改善箇所説明図

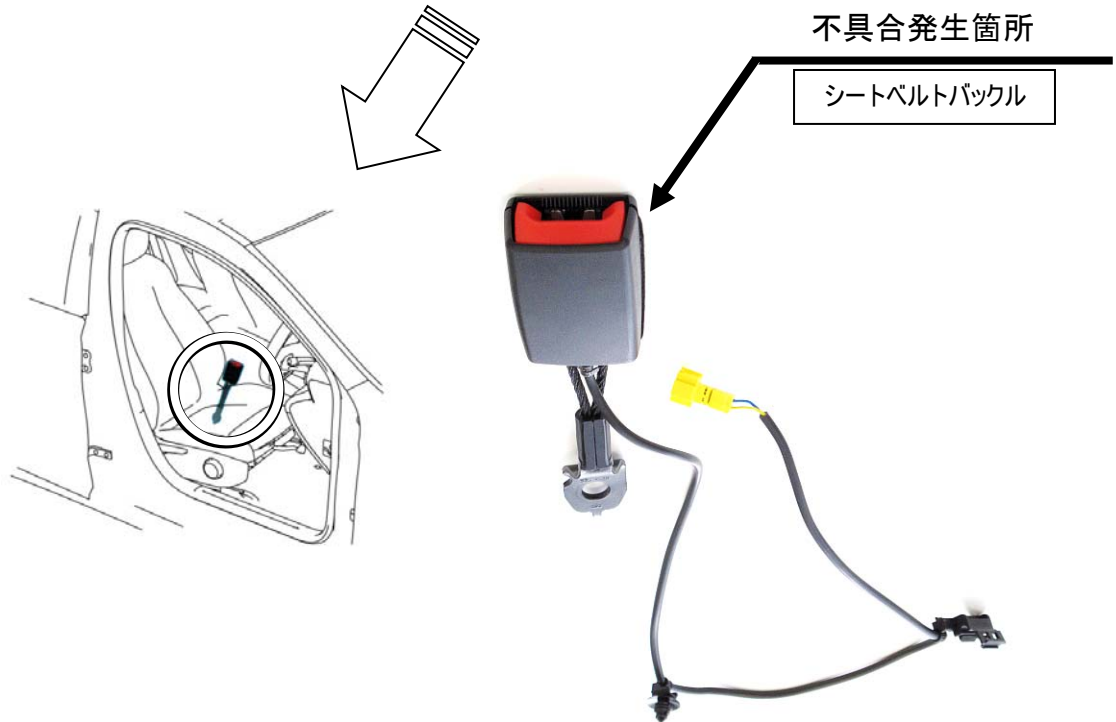
前席のシートベルトバックルにおいて、プレス治具の管理が不適切なため、シートベルト装着時に金具ががたつくものがある。そのため、シートベルトの装着を正しく認識できず警告灯が点灯したまま、最悪の場合、衝突時に点火式シートベルトテンショナが作動せず、乗員に過度の傷害を与えるおそれがある。

全車両、前席のシートベルトバックルの点検を行い、がたが生じている場合は良品に交換する。
